ROUTE 116, PRINCEVILLE-PLESSISVILLE

**ANALYSE DES ÉLÉMENTS PRÉSENTÉS DANS UNE PÉTITION
À L'APPUI D'UNE DEMANDE D'AUDIENCE PUBLIQUE ET DONT
MONSIEUR ET MADAME TRÉPANIER SERAIENT LES INITIATEURS**

Service de l'Environnement

FÉVRIER 1986

FIGURE 1

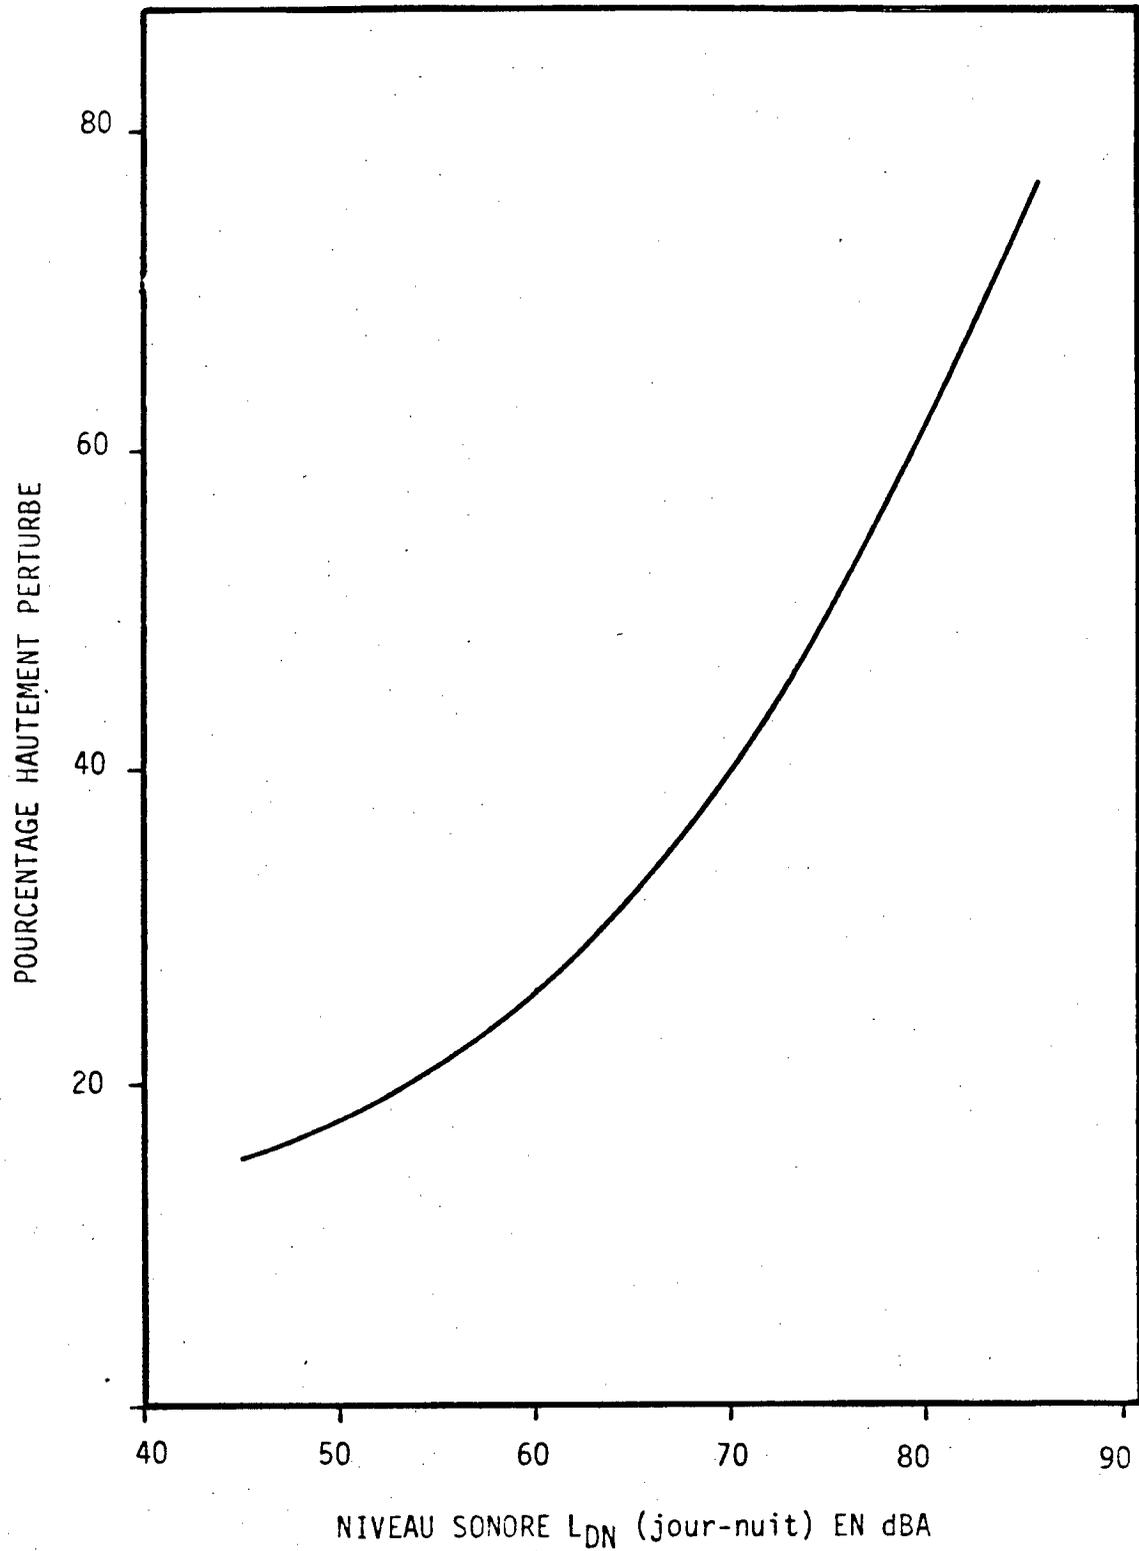
D'abord le bruit provoque, selon l'intensité et la durée des stimulations auditives, des changements physiologiques et psychologiques chez les personnes affectées. Les projets d'infrastructures routières et autoroutières engendrent parfois un niveau sonore pouvant générer des changements de cet ordre. Des études américaines* ont justement déterminé la perception du bruit routier par les riverains et le résultat de ces études est montré à la figure 1. Sur cette base, notre Ministère a élaboré les normes suivantes:

- le niveau sonore de 55 dB(A) est qualifié d'acceptable. La figure 1 montre que peu de gens sont hautement perturbés à ce niveau. Ce niveau est utilisé comme norme pour les quartiers résidentiels dans plusieurs pays industrialisés.

* En se basant sur les résultats de la figure 1, il appert que 32% de la population est hautement perturbée par un niveau sonore de 65 dB(A), alors qu'à 67 dB(A) la population est hautement perturbée dans une proportion de 35%. Cette augmentation relative doit être interprétée dans le contexte où un bruit urbain très fort (75 dB(A)) perturbe fortement 50% de la population.

CROQUIS REPRESENTANT LES POSSIBILITÉS DE DÉPLACEMENT
DES CAMIONS AFFECTÉS AU TRANSPORT DU LAIT

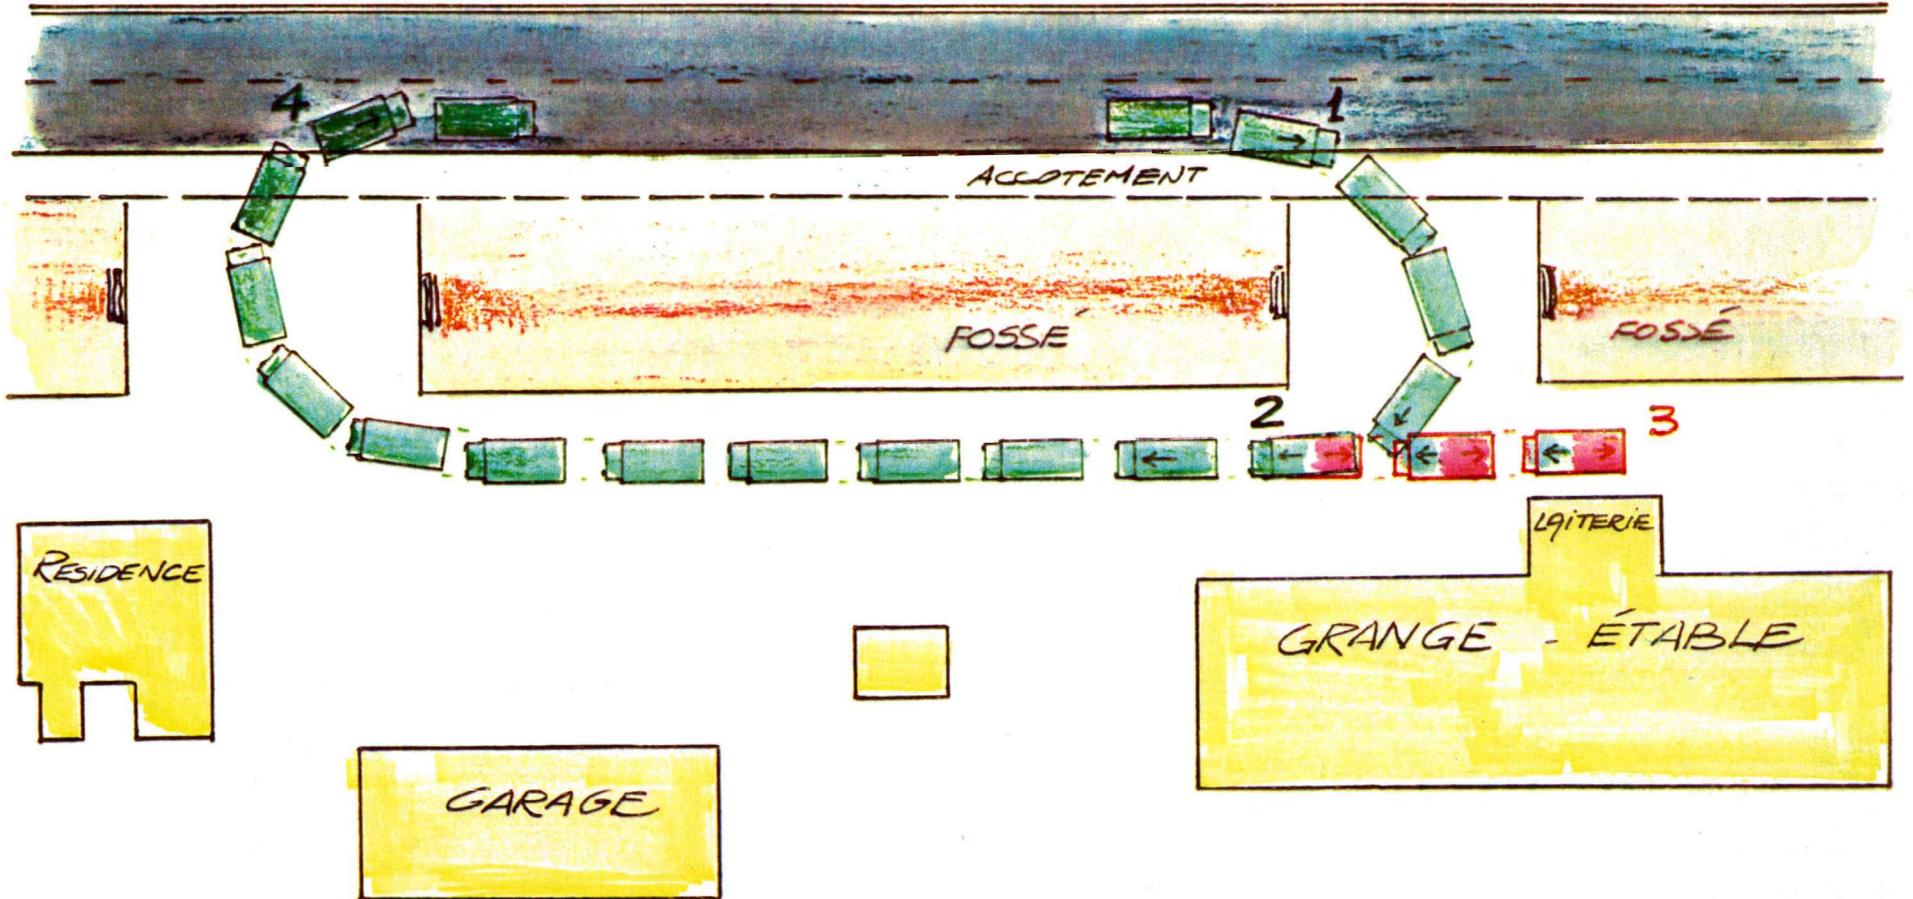
Il n'y a qu'un seul bâtiment de ferme qui se trouvera à une distance de 5 mètres de l'emprise. Dans ce cas, il s'agit de la laiterie située à l'avant et attenante à la grange-étable qui possède actuellement 11 mètres de marge de recul avant. Celle-ci se retrouvera à une distance de 5 mètres de l'emprise. Présentement, de 15 mètres, la distance entre l'emprise et la grange-étable sera réduite à 9 mètres après le réaménagement. La largeur de la marge de recul résiduelle, la disposition des portes de la grange-étable, la présence de deux entrées privées, les accès au fenil, la possibilité de manoeuvre avec des camions et machineries agricoles, l'endroit par lequel le troupeau accède à la grange-étable sont les éléments pris en considération lors de l'évaluation de l'impact. L'analyse de ces éléments montre, en conclusion, que le réaménagement ne crée pas d'impact pouvant être préjudiciable à l'exploitation agricole et à l'élevage. Seule une manoeuvre légèrement plus compliquée pour la conduite de camions ou de machineries agricoles à proximité de la laiterie, est nécessaire; l'impact est faible (voir croquis).
